Verkeersonderzoek “Het Kwartier”

Aan: gemeente Vught
Van: DTV Consultants
CC:
Datum: 5 mei 2022

Afbeelding 15: Ontwerp verkeerscommissie

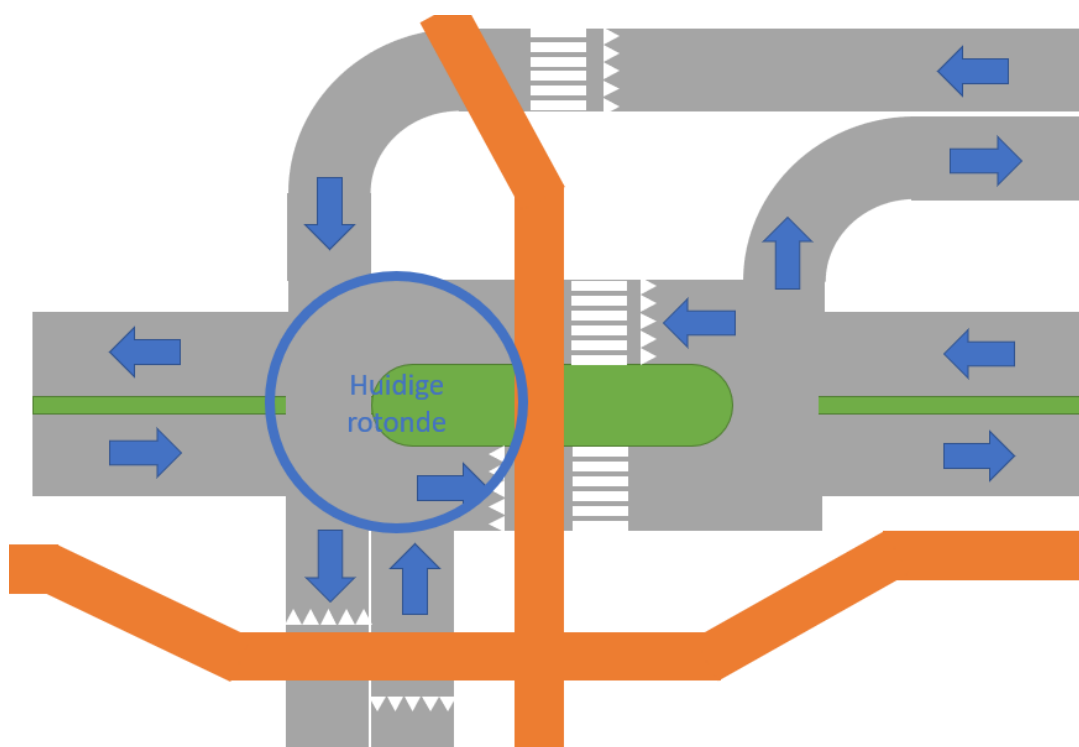
De rotonde aanpassen naar een kruispunt waarbij de Willem de Rijkelaan opgesplitst wordt in twee rijstroken en de fietsers midden over het kruispunt oversteken, zorgt voor minder oversteekbewegingen op de fiets- en voetgangersoversteek. Echter is deze vermindering beperkt. De automobilisten vanaf de westkant van de Postweg moeten deze stroom fietsers blijven kruisen, enkel op een andere locatie, namelijk op het kruispunt zelf. De voertuigen vanaf de Postweg aan de oostkant zullen de fietsoversteek niet meer kruisen.

Bij het ontwerp in afbeelding 15 zal gemotoriseerd verkeer op de Postweg (oost) dat voorrang moet verlenen aan de fiets- en voetgangersoversteek op het kruispunt, de doorgang voor gemotoriseerd verkeer richting de Willem de Rijkelaan blokkeren. De verwachting is dat dit de problematiek met betrekking tot de doorstroom niet zal verbeteren.

In de huidige situatie zorgt de rotonde ervoor dat de snelheid van het gemotoriseerd verkeer afneemt. In het geval dat de rotonde komt te vervallen, is de verwachting dat de snelheid van het gemotoriseerd verkeer toe zal nemen. De snelheidsmetingen op de Postweg geven aan dat de V85 op 57 km/h ligt, dit is een ongunstige snelheid voor een kruispunt met fietsers in de voorrang.

Een fiets- en voetgangersoversteek midden op een kruispunt strookt niet met het verwachtingspatroon van weggebruikers. Voorrang van fietsers en voetgangers op een rotonde past wel in het verwachtingspatroon van weggebruikers. Wel wordt bij deze aanpassing het zicht op het fietspad verbeterd doordat er een haakse oversteek gecreëerd wordt.

Het ontwerp uit afbeelding 15 is een complexere verkeerssituatie. Voor basisschoolleerlingen is het inschatten, herkennen en uitvoeren van handelingen op een complexe verkeerssituatie lastig. Een complexe verkeerssituatie zorgt mogelijk voor verwarring. Een rotonde is een herkenbare verkeerssituatie waardoor de voorrangssituatie gemakkelijker te interpreteren is voor basisschoolkinderen.
